Załącznik nr 9 do SIWZ

## Rewitalizacja placu rynkowego w Żmigrodzie

### Uszczegółowienie dokumentacji projektowej

Poniżej przedstawiamy zdjęcia kostki składowanej w przyzmach:

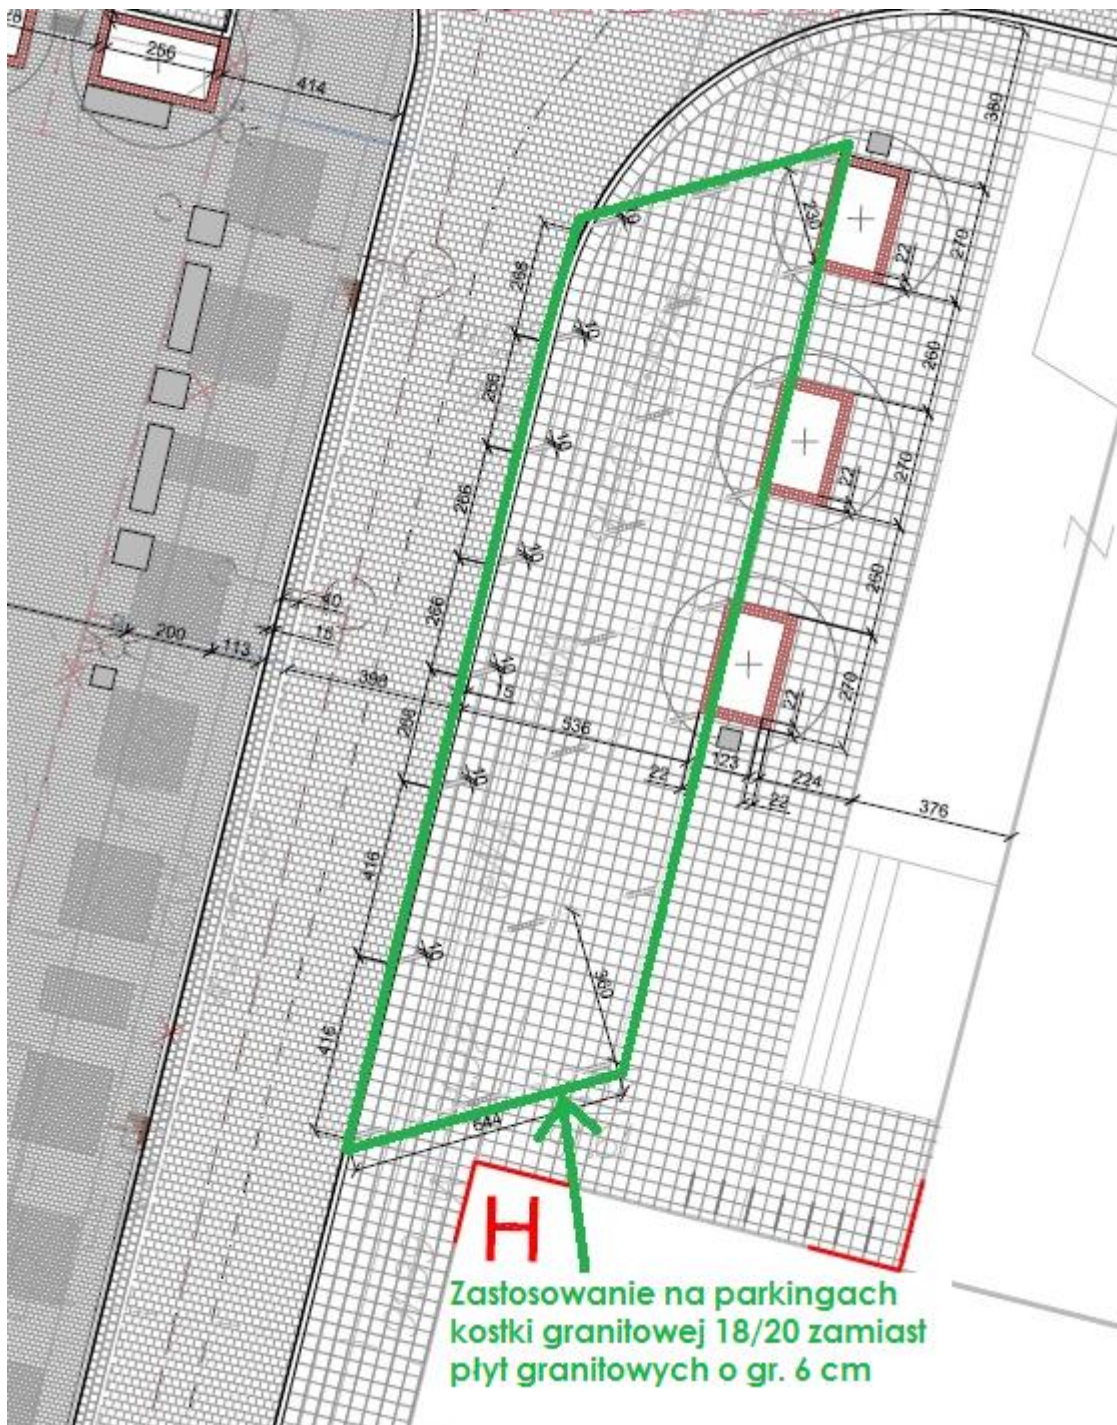
1. Nawierzchnie dróg i wszystkich parkingów w obrębie rynku należy wykonać z kostki granitowej z „odzysku” o wymiarach 18/20. W pierwszej kolejności Wykonawca jest zobowiązany do wykorzystania kostki wydobytej z dróg na placu rynkowym w trakcie prowadzenia prac. Kostka ta znajduje się pod warstwami asfaltu na głównych ciągach komunikacyjnych przebiegających przez rynek. Dodatkowo Gmina Żmigród udostępni kostkę granitową pozyskaną w trakcie prowadzenia wcześniejszych robót ziemnych na terenie miasta. Kostka ta pochodzi z dróg w mieście Żmigród i pozyskana została w trakcie prowadzenia robót kanalizacyjno-wodociągowych. Kostka ta stanowiła wiele lat temu nawierzchnię ulic w mieście zanim została przykryta masą bitumiczną. Kostka jest składowana na ul. Kościuszki w Żmigrodzie na przyzmach wraz z materiałem ziemnym. Istnieje konieczność ręcznego wybierania kostki z przyzm.

Poniżej rysunek parkingów, na których należy zastosować kostkę granitową:

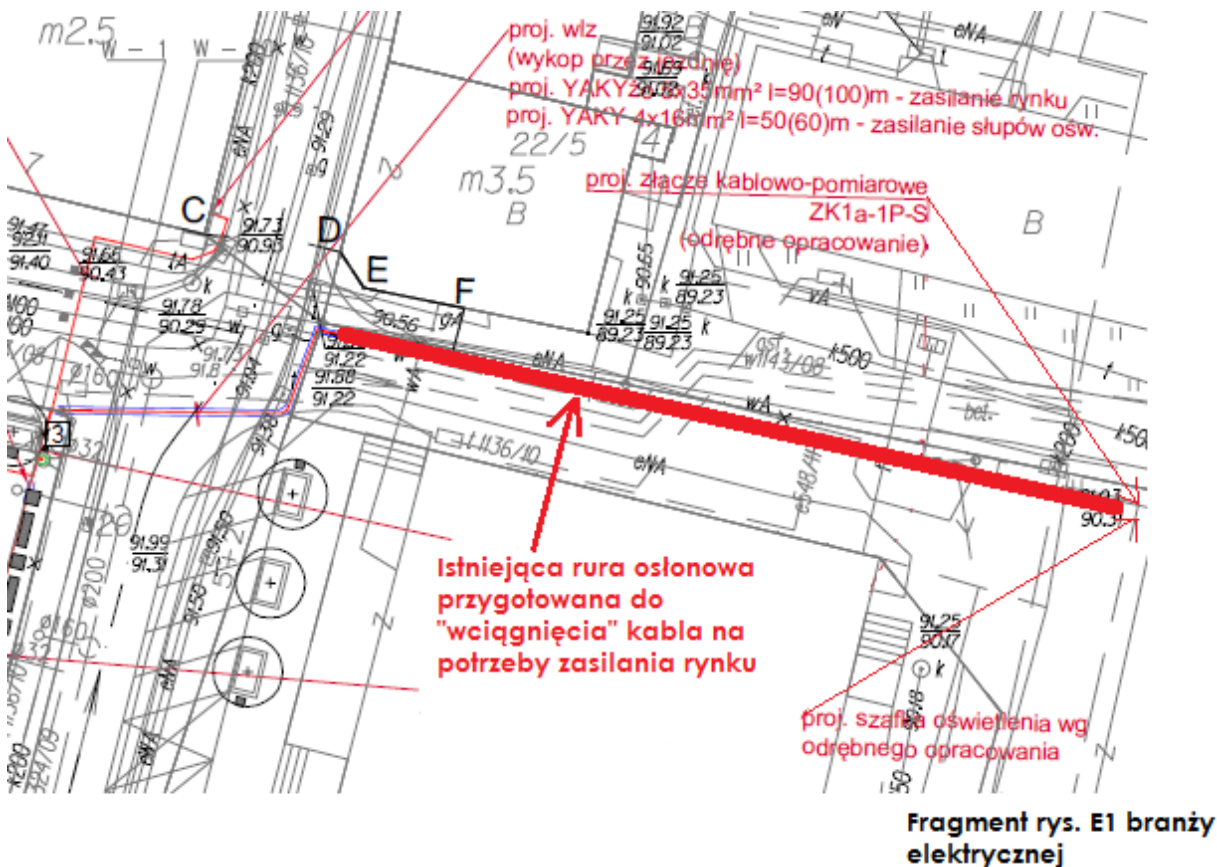
3. Miejsca parkingowe przed budynkiem handlowo-usługowym, które pierwotnie miały być wykonane z płyt granitowych gr. 6 cm również należy wykonać z kostki granitowej 18/20 z „odzysku” jak pozostałe miejsca parkingowe i drogi w rynku.
